### Добавление 15: Правила № 16

#### Пересмотр 8 – Поправка 4

Поправки серии 07 – Дата вступления в силу: 22 июня 2017 года

**Единообразные предписания, касающиеся официального утверждения:**

## «Приложение 2

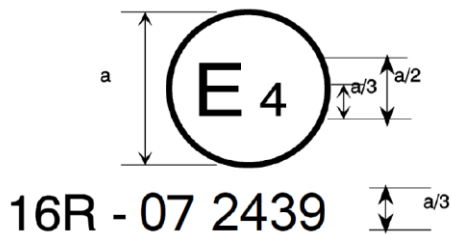
Приложение 2 изменить следующим образом:

Приведенный выше знак официального утверждения, проставленный на транспортном средстве, указывает, что данный тип транспортного средства официально утвержден на основании Правил № 16 в Нидерландах (Е 4) в отношении ремней безопасности. Номер официального утверждения означает, что официальное утверждение было предоставлено в соответствии с требованиями Правил № 16 с внесенными в них поправками серии 07.

Приведенный выше знак официального утверждения, проставленный на транспортном средстве, указывает, что данный тип транспортного средства официально утвержден на основании правил № 16 и 52<sup>1</sup> в Нидерландах (Е 4). Номера официального утверждения означают, что к моменту предоставления официального утверждения в Правила № 16 уже были включены поправки серии 07, а в Правила № 52 – поправки серии 01.
